Styrets respons til kommentarer til takprosjekt

Kommentarer fra styret, Askvik og Bate prosjektleder. Ingen kommentarer fra andelseiere	Styrets respons	ARK kommentar 16.12.2021 Kommentarer fra styret i rødt
Teknisk/ design/type takteking		
Arkitekt har fått med seg mange gode løsninger,	<i>ok</i>	
Liker pultstein løsningen for møne best. Den ser penere ut og føler den er mer stabil for vind	<i>Styret foreslår å gå videre med Pultstein</i>	Vi har fått prøve av pultstein i vinrød til fargevurdering. Jeg kan komme innom å hente på mandag etter lunch hvis det passer
Panner med belegg anbefales	<i>Styret foreslår å gå videre med panner med belegg</i>	
Fuglelist må være gnager sikker. Kan vi bruke musebånd i metall istedenfor fuglelister i plast	<i>Arkipartner må vurdere</i>	Helt enig, fuglelist/musebånd i metall er å foretrekke. Da går vi for det
I stedet for ventimøne (i enden under pultstein) hadde jeg laget perforert beslag/netting for enda bedre luft gjennomgang.	<i>Arkipartner må vurdere</i>	Det går fint med perforert beslag/netting også. Da går vi for det

Fig. 24 c

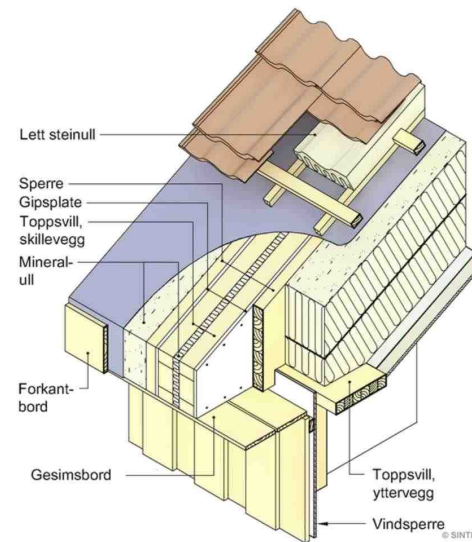
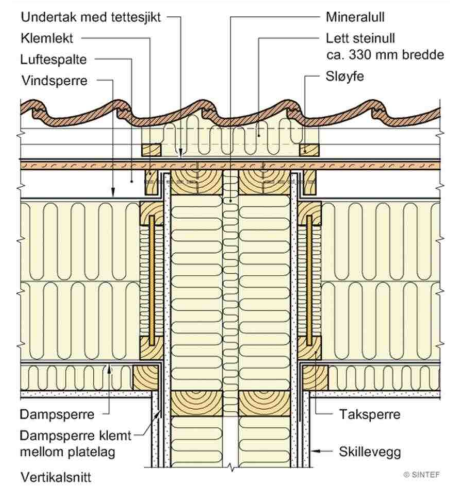
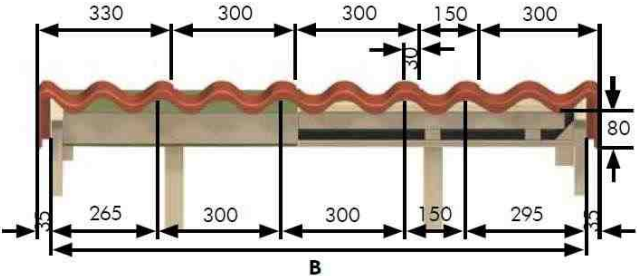
Når det gjelder brannisolasjon som er skissert under pannen (mellom boenheter) er dette en løsning jeg ikke kjenner til. Kan du be arkitekt komme med spesifisering på hva dette er? Det er mange år siden jeg bygget rekkehus, men i den tiden gikk brannveggen opp til sutaket/undertaket/ og ikke lenger	<i>Arkipartner må vurdere om dette er nødvendig</i>	<p>Henviser til byggforskdetaljer: 524.305 Skillevegg mellom rekkehusboliger (mars 2019)</p> <p>OK da beholder vi forslag fra ARK</p>

I takutstikket må skilleveggen føres helt ut til forkanten av takutstikket, og inkludere isolasjon i spalten mellom veggdelene. I tillegg legges lett steinull mellom undertak og tekning med takstein i en bredde på ca. 330 mm. Sløyfene som er i kontakt med steinull mellom undertak og tekning, bør være trykkimpregnerte.
